Oggetto: **invio osservazioni alla Documentazione Integrativa Volontaria progetto
Aeroporto di Milano Malpensa - Master plan 2035 – Codice Procedura 5359**

ai sensi del comma 3, art. 24 D.Lgs.152/2006 e s.m.i, le seguenti osservazioni:

Figura 181 - Possibili alternative di sviluppo per le strutture cargo

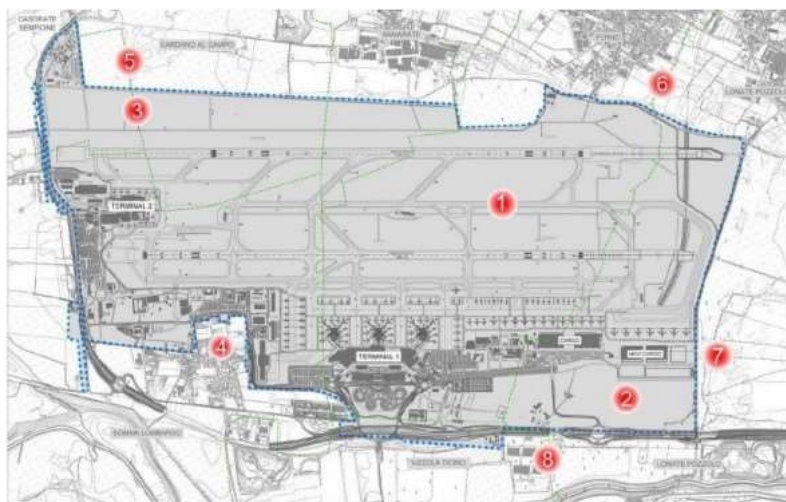
La realizzazione di 3 ambiti funzionali, appare incoerente con le previsioni stesse del Master Plan, ma soprattutto viene considerata compensativa rispetto al consumo di 44 ettari, ma soprattutto si scontra con le dichiarazioni fatte dall'Amministratore Delegato di SEA Brunini in occasione della Commissione Ambiente e Società Partecipate del Comune di Milano svoltasi in data 29 giugno dove la stessa zona è stata confermata come l'unica idonea a contemplare gli eventuali sviluppi infrastrutturali.

Quindi si propone una compensazione che qualora venisse realizzata con i tempi della natura (pensiamo all'ambito Formazione Forestale) sarà immediatamente cancellata per costruire la terza pista (necessaria dopo il 2035 da parte di SEA).
